Modulo per la presentazione delle osservazioni

Il Sottoscritto Ignazio Locci _____
in qualità di Sindaco del Comune di Sant'Antioco

Costruzione ed esercizio di un impianto di smaltimento controllato per rifiuti speciali non pericolosi, della volumetria netta di m³ 323.164, ubicato in località "Su Gire de sa Murta" del comune di San Giovanni Suergiu (SU).

Figura 3 – Inquadramento del reticolo idrografico superficiale tra l'area della cava e la Laguna di Sant'Antioco. Elaborazione grafica su base cartografica regionale con individuazione dell'area di cava, del Rio Monserrato, del Rio Santu Milanu e della Laguna.

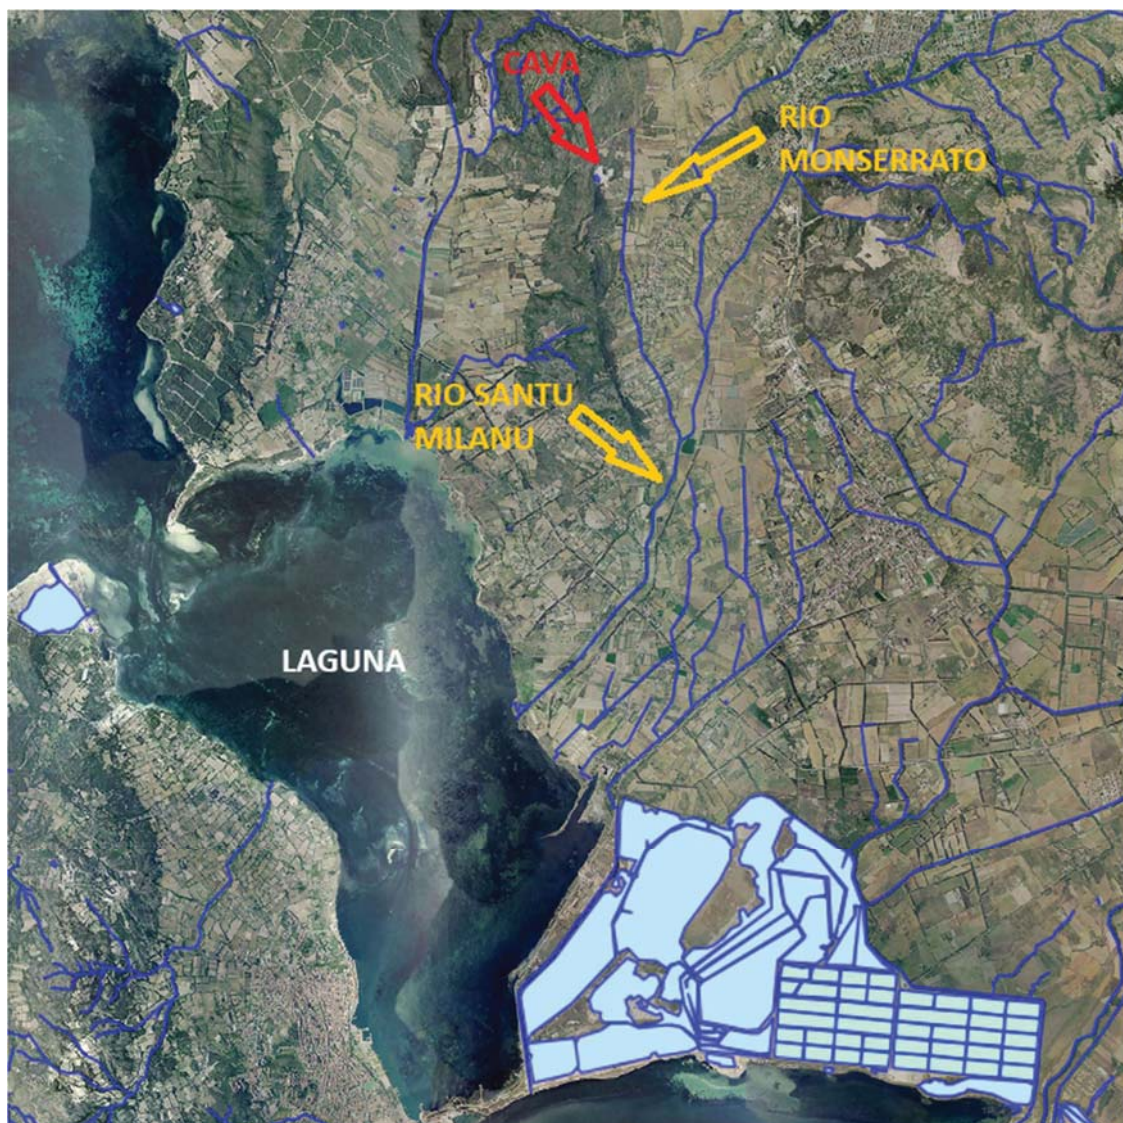
La rilevanza di tali scenari risulta ancora più evidente considerando il percorso del reticolo idrografico a valle dello scarico. La cartografia tecnica ufficiale della Regione Autonoma della Sardegna relativa al reticolo di drenaggio superficiale, rappresenta infatti la continuità territoriale tra il Rio Monserrato, il Rio Santu Milanu e il sistema lagunare di Sant'Antioco. Le ortofoto allegate completano tale rappresentazione, mostrando il punto di immissione del Rio Monserrato nel Rio Santu Milanu e, più a valle, la foce del Rio Santu Milanu direttamente nella Laguna di Sant'Antioco.

area dell'impianto → scarico SF1 → Rio Monserrato → Rio Santu Milanu → Laguna di Sant'Antioco.

Non si tratta, pertanto, di una mera prossimità geografica tra la discarica e la Laguna, ma della presenza di una via di drenaggio superficiale che collega il sistema recettore dello scarico dell'impianto al corpo idrico lagunare posto a valle.

In tale configurazione, l'eventuale immissione di sostanze contaminanti nel Rio Monserrato, conseguente a condizioni anomale di esercizio, malfunzionamenti, eventi accidentali, eventi meteorici eccezionali o perdita di efficienza delle opere di separazione e trattamento, troverebbe a valle un reticolo idrografico con recapito nella Laguna di Sant'Antioco. La valutazione ambientale dell'impianto non può quindi essere circoscritta al funzionamento ordinario dello scarico SF1, ma deve necessariamente considerare le conseguenze di un eventuale evento contaminante sull'intero sistema idrico posto a valle.
